Réunion de la Commission de Concertation
Vergadering van de Overlegcommissie

dinsdag 15 december 2020

ADVIES

N° Nr	H U	N° dossier Dossier nr	Demandeur Aanvrager	Situation du bien Ligging van het goed	E.P. O.O.	Motifs Redenen
1	09:00	17/PFU/1741 179/	Dirk Boutsgebouw (VAC Leuven)	Terhulpssteenweg De heraanleg van een gedeelte van de Terhulpssteenweg met een beperkte wijziging van de bushalte	X	toepassing van art. 207 §1.a14 van het BWRO (beschermd goed of waarvoor de procedure geopend is sinds max 2 jaar) Art. 188/7 : aanvragen die onderworpen worden aan een passende beoordeling van de effecten van een project of een inrichting op het Natura 2000-gebied

Tegevoorstel van de KCML m.b.t. de wachtstroken getekend op het plan van de aanvraag - 23/09/2020

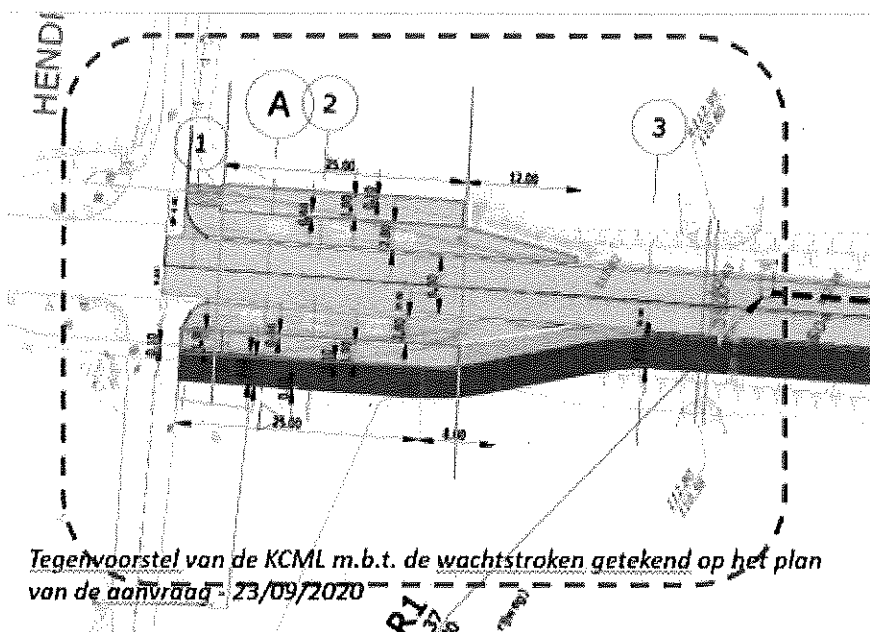
Gewijzigde plannen van de bushalte (aan Brusselse zijde) op te maken naar aanleiding van het advies van de KCML.

Het advies luidt als volgt: « De plannen voor beide bushaltes zullen aangepast worden zodat:

- de gedifferentieerde bestrating van de rijweg en de bushaltes behouden blijft;
- de bestaande kasseien van de bushalte gespaard worden aangezien ze passend aansluiten bij de bestrating van de aanpalende Hendrickx- en Bunderdreef;
- de wachtzone voor de reizigers zoveel mogelijk in de lengte beperkt wordt om zo de berm en zijn begroeiing maximaal te behouden;
- de grootste mogelijke symmetrie nagestreefd wordt door de aanleg te spiegelen aan beide zijden van de weg. Daarbij zou men zich, wat de wachtzones betreft, kunnen inspireren op volgende schets die de aanbeveling van de KCML illustreert;

- de buskade (oranje zones op de schets) te beperken tot een lengte van 25m en de toegangsstrook tot de bushalte (lichtgrijze zones op de schets: tussen de groenstroken en de berijdbare weg) te beperken tot een lengte van 12m;
- de milderende maatregelen die opgelijst staan in hoofdstuk 4.4. p. 43 van de passende beoordeling in de stedenbouwkundige vergunning te integreren;
- de structuur van de houten vangrail te herbekijken om het risico op verkeersongevallen met dieren (o.a. everzwijn) te minimaliseren en te vermijden dat het probleem verplaatst wordt richting Brussels Hoofdstedelijk Gewest
- Leefmilieu Brussel te verwittigen van de opstart van de werf;
